## RESOLUCION No.

### POR MEDIO DEL CUAL SE ADOPTAN UNAS DETERMINACIONES

**EL SUBDIRECTOR DE RECURSOS NATURALES DE LA CORPORACIÓN AUTÓNOMA REGIONAL DE LAS CUENCAS DE LOS RÍOS NEGRO-NARE "CORNARE"**, en uso de sus atribuciones legales y delegatarias y

de la Resolución RE-03552-2023 del 18 de agosto de 2023, evaluación de los escritos CE-15412-2023 del 22 de septiembre de 2023 y CE-16157-2023 del 05 de octubre de 2023, y CE-17358-2023 del 25 de octubre de 2023, realizaron visita técnica los días 15 de noviembre de 2023 y 07 de febrero de 2024, generándose el Informe Técnico IT-01737-2024 del 03 de abril de 2024, del cual es pertinente transcribir los siguientes apartes:

Imagen N° 1. Coordenadas de localización del punto de captación autorizado y el punto actual de captación en la Q. La Uchuvala

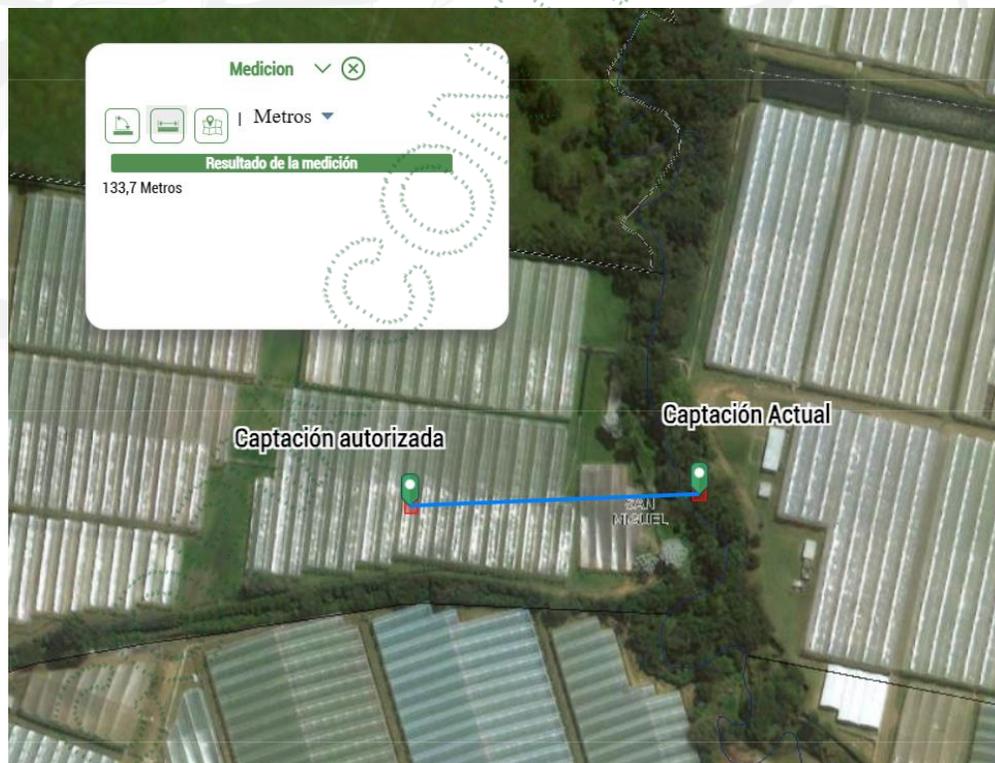
En la Quebrada La Uchuvala se observa que actualmente existe una captación directa de esta fuente en las coordenadas  $75^{\circ}23'52.83''$  W  $6^{\circ}01'46.548''$  N, diferente a las coordenadas autorizadas en la concesión de aguas  $75^{\circ}23'57.159''$  W  $6^{\circ}01'46.363''$  N. No obstante, como se puede apreciar en la Imagen siguiente, las coordenadas autorizadas se encuentran desplazadas en más de 133 m aproximadamente, ubicando este punto dentro de uno de los invernaderos, mientras que el punto referenciado en campo se encuentra paralelo al autorizado y cerca de la Quebrada La Uchuvala.

Es evidente que las coordenadas del punto de captación autorizado presentan un error de localización con respecto a la fuente concesionada, por lo que se consideran válidas las coordenadas  $75^{\circ}23'52.83''$  W  $6^{\circ}01'46.548''$  N, tomadas en el sitio el día de la visita técnica, para la implementación de las obras de captación y control autorizadas por la Corporación en el Auto AU-03183-2023 del 24 de agosto de 2023.

**ARTÍCULO PRIMERO: INFORMAR** a la sociedad **FLORES LA VIRGINA S.A.S.**, que según lo observado en campo las coordenadas del punto de captación autorizado en la Q. La Uchuvala presentan un error de localización con respecto a la fuente concesionada, por lo que se consideran válidas las coordenadas 75°23'52.83" W 6°01'46.548" N, tomadas en el sitio el día de la visita técnica, donde actualmente se está captando por bombeo directo a la fuente, para la implementación de las obras de captación y control autorizadas por la Corporación en el Auto AU-03183-2023 del 24 de agosto de 2023.
